改善箇所説明図

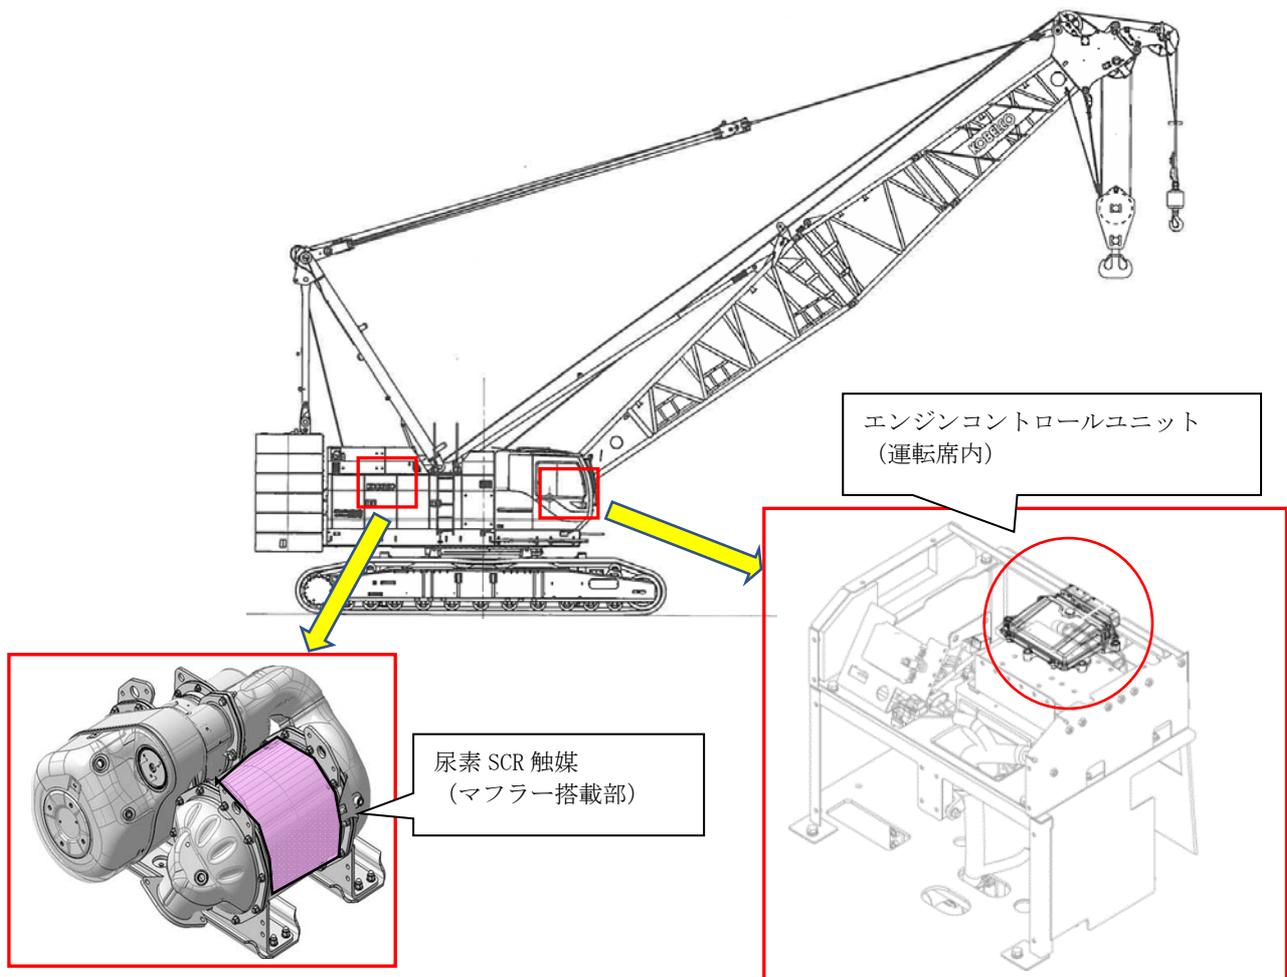
①ショベルおよびクレーンの P11C-VN エンジン搭載機械において、尿素水噴射制御プログラムが不適切なため、尿素 SCR 触媒の性能低下時に適正な尿素水量を噴射できないことがある。そのため、排出ガス中の窒素酸化物の排出値が規制値を超えるおそれがある。

①P11C-VN エンジン搭載機械について、暫定措置として尿素水噴射制御プログラムを暫定仕様に変更し、稼働時間が基準時間を超えているものは尿素 SCR 触媒を交換する。また、工事実施報告書の定期交換項目に尿素 SCR 触媒を追加する。なお、恒久対策が決定し次第、改めて措置を実施する。

尿素水噴射制御プログラム修正の識別について、エンジンコントロールユニット近傍に白色ペンキまたはシールでマーキングを行う。

尿素 SCR 触媒交換の識別について、交換した部品の近傍に白色ペンキまたはシールでマーキングを行う。

改善箇所説明図

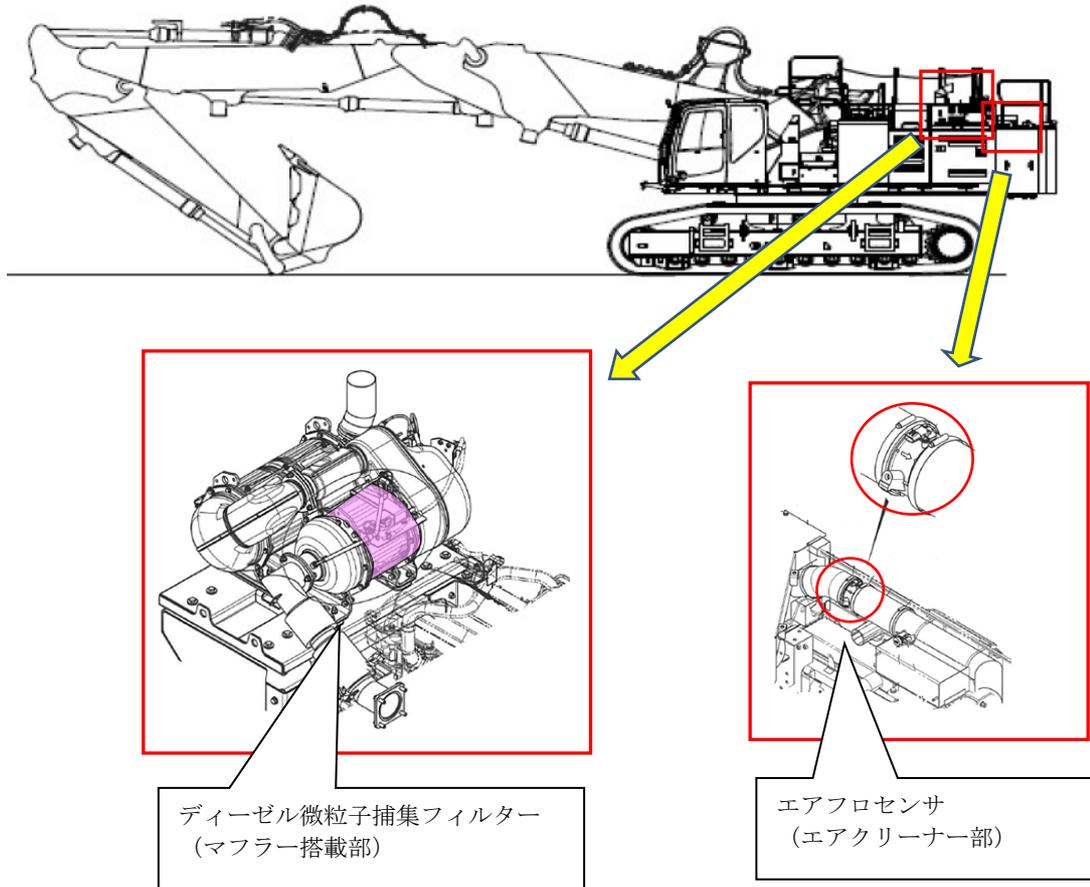
②ショベルの E13C-YM エンジン搭載機械において、エアフロセンサの経年変化およびディーゼル微粒子捕集フィルター（以下、DPF）の異物堆積により排出ガス再循環装置（以下、EGR）を通過する排出ガスの流量が低下することで窒素酸化物が増加した際に、尿素水噴射制御プログラムが不適切なため、適正な尿素水量を噴射できないことがある。そのため、排出ガス中の窒素酸化物の排出値が規制値を超えるおそれがある。

②E13C-YM エンジン搭載機械について、暫定措置としてエアフロセンサおよび DPF の状態を故障診断ツールによって定期的に点検し、計測数値が基準値を超えた部品は交換する。また、工事実施報告書の定期点検整備項目にエアフロセンサおよび DPF を追加する。なお、恒久対策が決定し次第、改めて措置を実施する。

定期点検の識別について、エンジンコントロールユニット近傍に白色ペンキまたはシールでマーキングを実施都度行う。

エアフロセンサおよび DPF 交換の識別について、交換した部品の近傍に白色ペンキまたはシールでマーキングを交換都度行う。
